AX300V015

宁波奥德普电梯部件有限公司

OX-200.1(ZN)

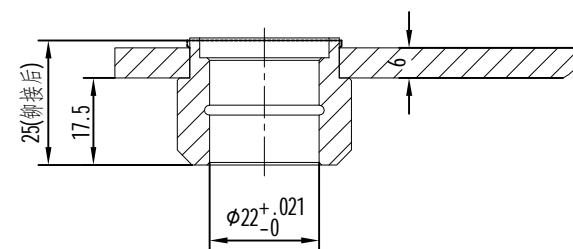
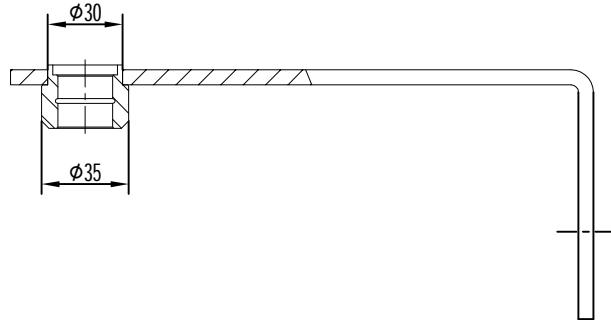
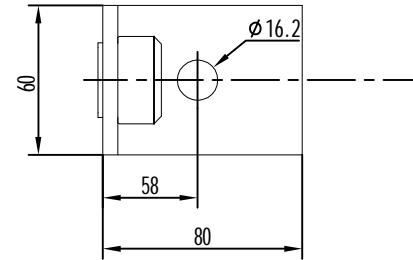
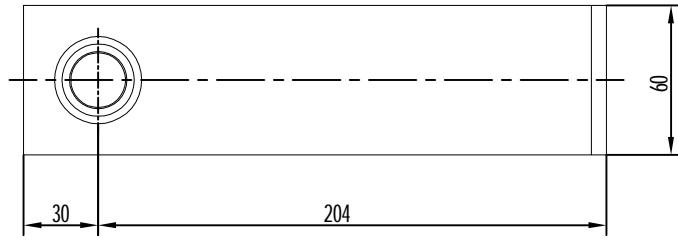
①	4	护罩改全封闭钢板样式	周正	2022.05.03	① 3 增加绳轮节径Φ240型号 戎许盛 2021.06.11	标记 处数 更改文件号(内容)	签名 年、月、日	总装示意图			涨紧装置
设计	戎许盛	2021.06.11	标准化					阶段	标记	重量	
审核	舒佳乐	2021.06.11									
工艺			批准	白卫宏 2021.06.11				共	张	第	页

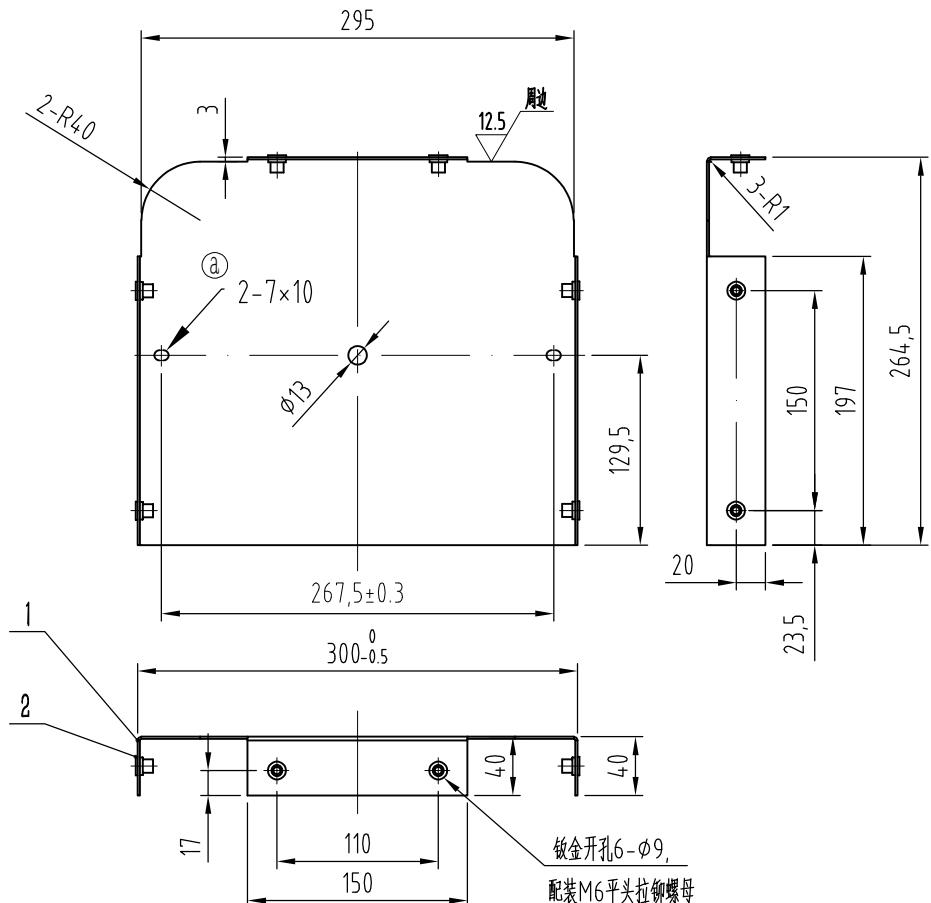
2	GB /T 17880.1		平头拉铆螺母 M6		6					标准件
1	OX-200.1-1(ZN)		护罩1		1	Q235B/1.5				见本图
序号	图 号		名 称		数量	材 料		单计	总计	备注
①	Φ7圆孔改腰孔,匹配OX-300		周正	2022.04.25		组件图		护罩组件		
标记	处数	更改内容		签名	年、月、日					
设计	周正	2022.03.15	标准化			阶段	标记	重量	比例	
									1:5	
审核						共 张 第 页				
工艺			批准
